Mission régionale d'autorité environnementale

**Bourgogne-Franche-Comté**

**Avis délibéré de la Mission Régionale d'Autorité environnementale  
de Bourgogne-Franche-Comté  
sur le projet de carrière de Champ-Panis  
sur le territoire de la commune de Commenailles (39)**

n°BFC-2020-2467

*Plan de situation du projet (extrait du dossier)*

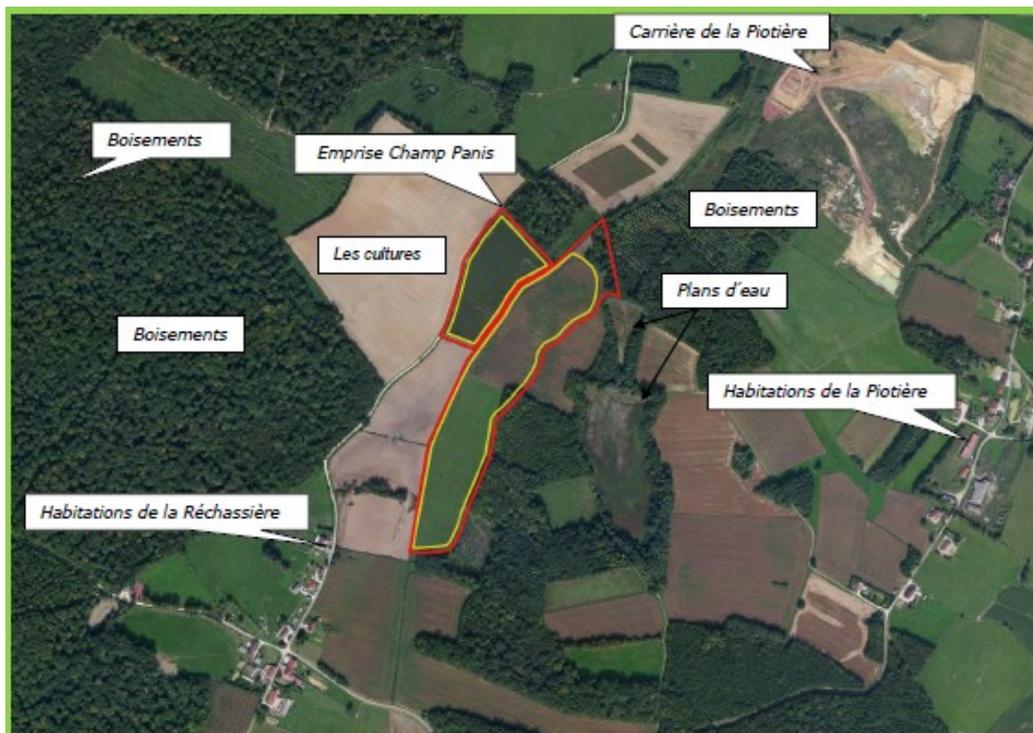
Cette demande de création est motivée par l'épuisement prochain du gisement de la carrière de la Pitière située à 150 m au nord du projet et qui sera utilisée dans ce cadre pour le stockage temporaire d'argile avant transport vers l'usine de fabrication rue des Tuileries (RD38) de la société EDILIANS au sud-est de cette même commune de Commenailles.
